Modulo per la presentazione delle osservazioni per i piani/programmi/progetti sottoposti a procedimenti di valutazione ambientale di competenza statale

ID: Codice procedura (ID_VIP/ID_MATTM):10844

Impianto per la produzione di energia elettrica da fonte eolica, costituito da 6 aerogeneratori della potenza complessiva di 37,2 MW, un sistema di accumulo da 25 MW e relative opere connesse in località "Rempillo" nel comune di Pitigliano (GR).

ALLEGATO alle OSSERVAZIONI all' IMPIANTO EOLICO denominato REMPILLO nel COMUNE di PITIGLIANO (GR). Comp

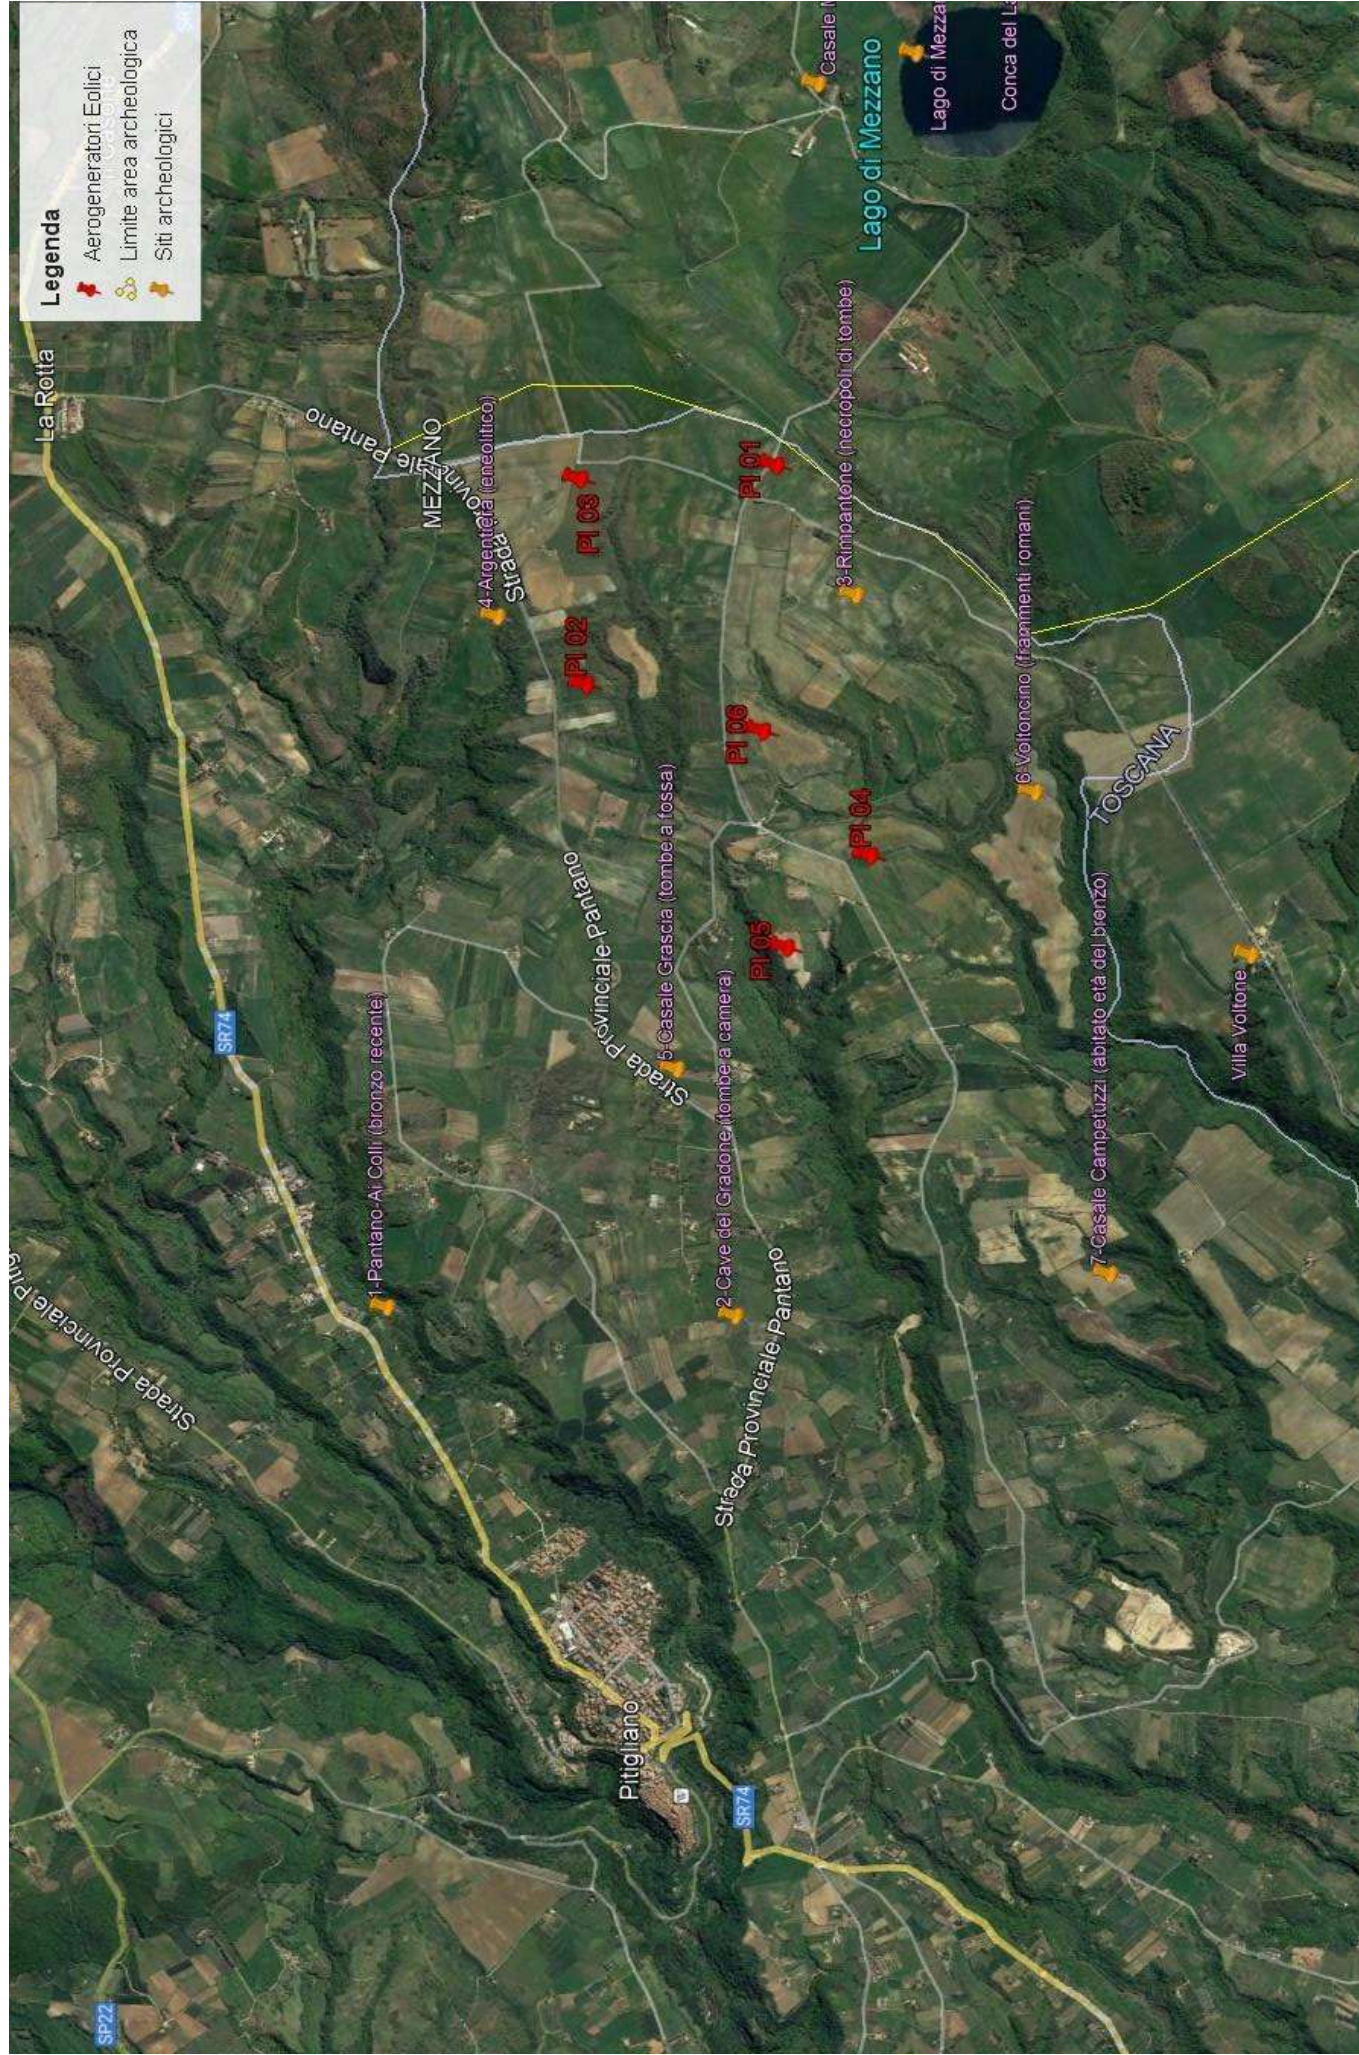
Alla luce del combinato disposto dal "vincolo sul patrimonio paesaggistico (artt. 136 e ss. e 142 del decreto legislativo n. 42/2004 e ss.mm.ii.) e sui beni culturali" (artt. 10 e ss. del decreto legislativo n. 42/2004 e ss.mm.ii.) e dal comma 8 lettera c-quarter del D.Lgs 191/2021 e ss.mm.ii si evince che, ad oggi, le aree in cui sono previsti gli insediamenti dei sei aerogeneratori dell'impianto eolico denominato "Rempillo" non sono idonee perché ricadono tutte all'interno della fascia di rispetto dei **beni paesaggistici di notevole interesse pubblico denominati "Conca del Lago di Mezzano e territorio circostante" (D.M. 22.05.1976)** comprendente anche il **vincolo "Selva del Lamone" (D.M. 22.05.1984)** tutelati **dall'art. 136 del Codice del Beni Culturali e del Paesaggio** e in particolare un aerogeneratori (P01) è a 100 metri dal primo vincolo citato e gli altri cinque compresi in una distanza massima tra 1 km e 2 km (vedi immagine n. 1 dell'ALLEGATO). Nella fascia di rispetto dei 3 km anche la porzione di vincolo rappresentato dalla Selva del Lamone che gode di altre importanti tutele in quanto Riserva Naturale regionale (L. 394/91 e L.R. 29/97), Zona di Protezione speciale (ZPS) insieme ai Monti di Castro collegati tra loro da una Zona di Conservazione Speciale (ZSC), il sistema fluviale Fiume Fiora-Olpeta. La Selva del Lamone oltre il vincolo paesaggistico di notevole interesse pubblico che la rende area non idonea all'installazione degli impianti FER anche nelle sue fasce di rispetto dei 3 km, gode di un'altra tutela che ne rivela l'importanza di area di importanza internazionale per l'avifauna IBA (012) che viene collegata all'altra IBA (099) Lago di Bolsena attraverso la ZPS Caldera di Latera e la ZSC Lago di Mezzano che insieme sono compresi nel vincolo paesaggistico "Conca Lago di Mezzano..." e verranno uniti dal nuovo vincolo paesaggistico "*Ambito paesaggistico, geologico e geomorfologico dell'orlo della caldera di Latera e delle sue pendici interessate dai centri eruttivi periferici*" (si veda a riguardo la proposta pubblicata sul sito del MIC in data 09/08/2023 e

l'immagine n. 2 dell' ALLEGATO) all'area di notevole interesse pubblico "Conca del lago di

Inoltre, la zona in cui insisterebbe l’impianto eolico industriale Rempillo è compresa nelle fasce di rispetto di 3 km di diversi beni archeologici tutelati dalla parte II del Codice dei Beni Culturali (vedi Allegato, immagine n. 3). Inoltre le pale P04 e P05 ricadono all’interno di un’area archeologica che la Proponente vorrebbe cancellare per il semplice fatto che non è riportata nel documento regionale ma nel documento provinciale come meglio dettagliato nell’Osservazione n. 5. Alla luce di quanto documentato appare chiaro quindi che la collocazione dell’impianto non ha tenuto conto alcuno dei vincoli dell’area nella quale è stato progettato e l’inserimento dell’impianto eolico nel paesaggio e sul territorio non è corretto (Allegato IV delle Linee guida nazionali di cui al D.M dello Sviluppo economico del 10.09.2010).

Analisi degli Impianti Eolici Esistenti e in Progetto

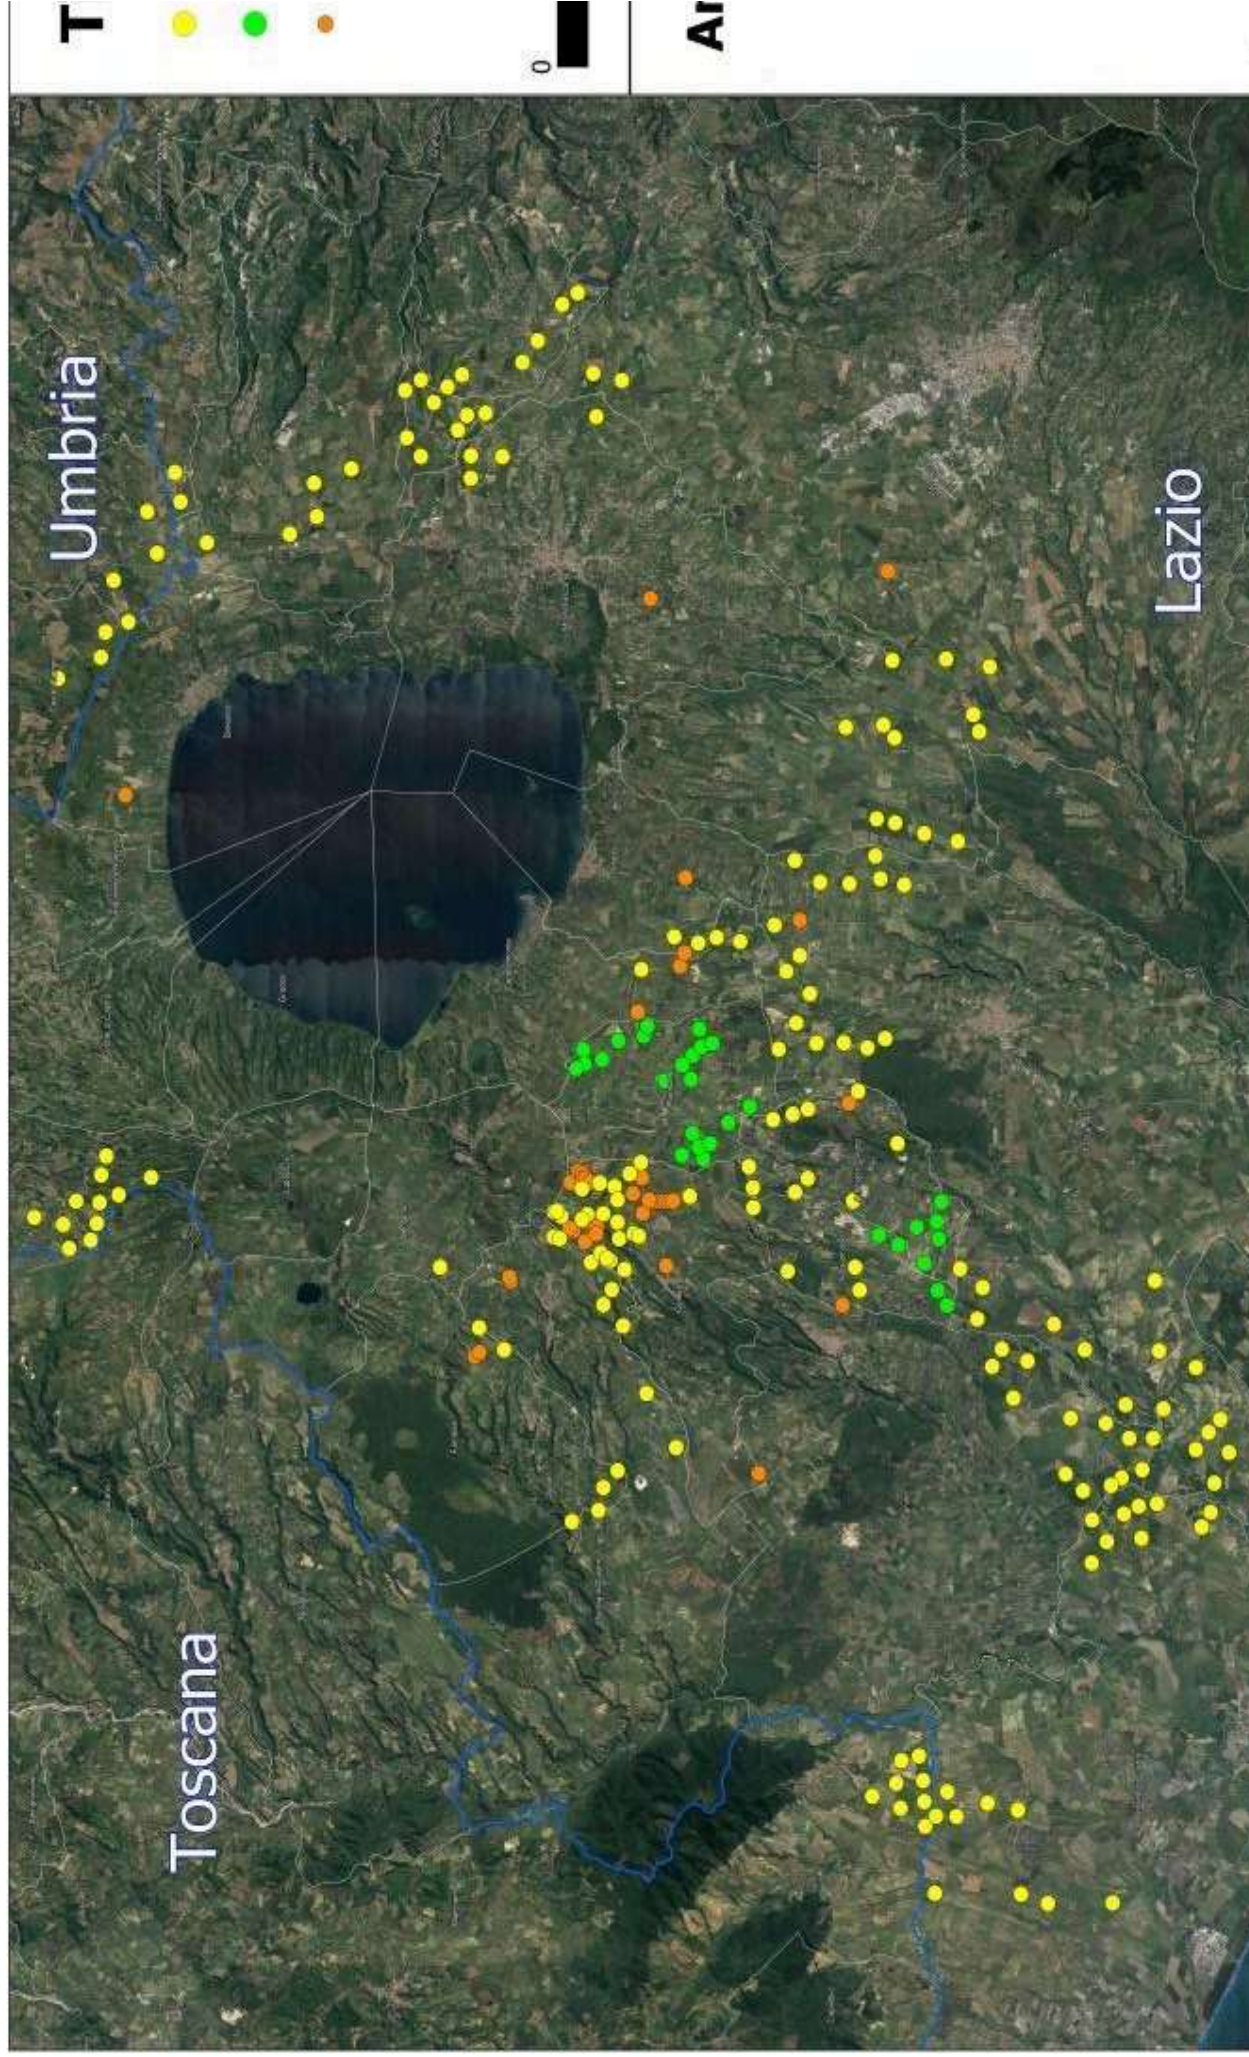
nn. 1 e 2 e crea anche degli impatti negativi anche sui beni naturalistici come verrà dettagliato nell'Osservazione n. 4. Inoltre andrebbe a sommarsi al già enorme cumulo di impianti eolici e fotovoltaici e geotermici che già creano una elevata criticità ambientale nella provincia di Viterbo e interferiscono anche con il territorio toscano come si può vedere dalle immagini nn. 4 e 5 dell'Allegato n. 1.
